Variante (se aplicável): [No Variations]				
Title DONGLE01			Organization Country My Address My State My Zip Code	
Size: A4	Number: 1	Revision: 1.2		
Date: 2025-08-25	Time: 10:52:27	Sheet 1 of 1		
File: DONGLE01.SchDoc

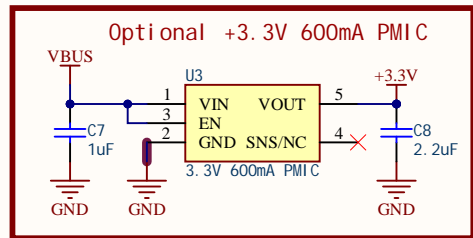
Nunca ajuste **JP2** em BOOT quando usar a placa DONGLE02. SERIGRAFIA RXD E TXD INVERTIDA. TEM QUE REVISAR E CONSERTAR. FIXED AT V.1.2
